Réf. DPC : 2043-0004/06/2021-190PR (corr. DPC : A. Thiebault)

Objet : BRUXELLES. Rue de Tabora, 10-12. Demande de permis unique portant sur la restauration des maisons et sur l'aménagement d'un logement aux étages.

**Avis conforme de la CRMS**

Menuiseries présentes aux étages du n° 12 (État de référence © Urban.brussels)

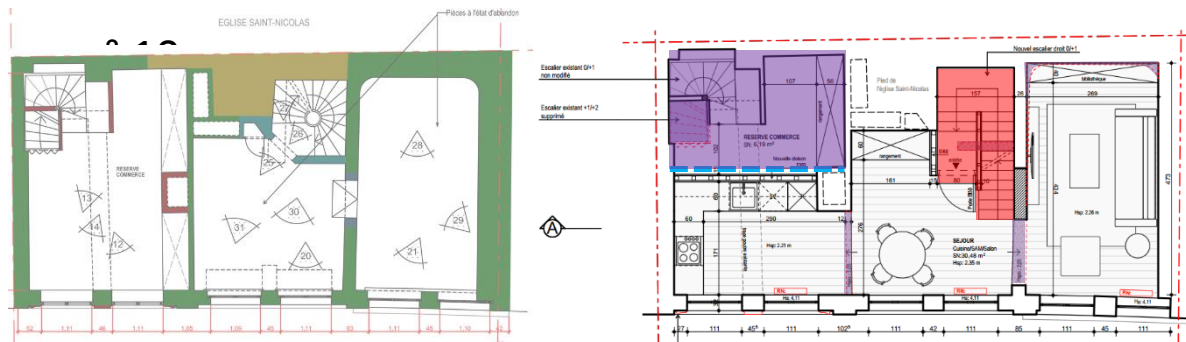
***Dans l'état actuel du dossier, faute de renseignements précis sur la nature et l'état de conservation des châssis anciens ou encore de plans de détail des châssis projetés, la CRMS se prononce défavorablement sur l'enlèvement des menuiseries anciennes du n° 12.*** Avant toute décision à leur égard, elle demande d'effectuer un relevé précis des châssis en place et de dresser un diagnostic complet et actualisé de leurs pathologies.

Leur restauration devra dans la mesure du possible être privilégiée au remplacement tout en améliorant, là où possible, leurs performances énergétiques. Ceci compte en particulier pour les châssis XVIII<sup>e</sup> siècle au 1<sup>er</sup> étage du n° 12, exceptionnels et devenus très rares. Le renouvellement des châssis du n° 10 n'appelle pas de remarques d'ordre patrimonial pour autant qu'ils soient reproduits « à l'identique » de ceux présents au n°12, en termes de typologie et de matériaux. Tout remplacement de châssis se fera sur base de plans de détails précis soumis à l'accord préalable de la DPC.
